Mikrowellengeräte mit neuem Belüftungssystem

Betroffene Modelle: EMWG 8605.0

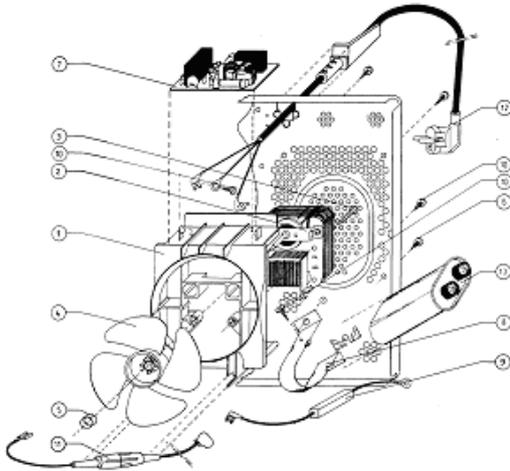
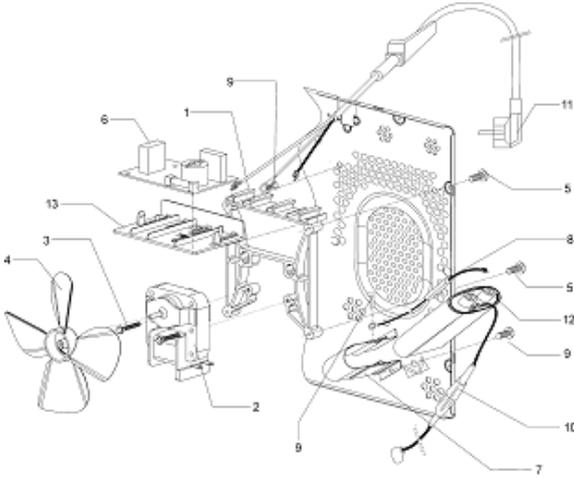
Das Belüftungssystem wurde verbessert. Dadurch reduziert sich:

- die Temperatur im Komponententeil
- die Kondensatbildung im Innenraum

Das neue Belüftungssystem wird ab jetzt folgende Komponenten beinhalten:

Altes System	Neues System
1 = 527745 -Ventilatorhalterung 18/20	1 = 531526 - Ventilatorstütze 18/20 13 = 531527 - Filterstütze 18/20
4 = 564057 - Ventilatorpropeller - II	4 = 531528 - Ventilatorpropeller - III

Das neue Belüftungssystem bedarf neuer Befestigungslöcher an der Rückwand des Mikrowellengerätes. **Somit darf das neue Belüftungssystem nicht in ein Mikrowellengerät mit dem alten Belüftungssystem eingesetzt werden!**

Das neue Belüftungssystem darf durch das alte ersetzt werden. Jedoch ist der umgekehrte Fall wegen der Positionierung der Befestigungslöcher an der Rückwand nicht möglich.
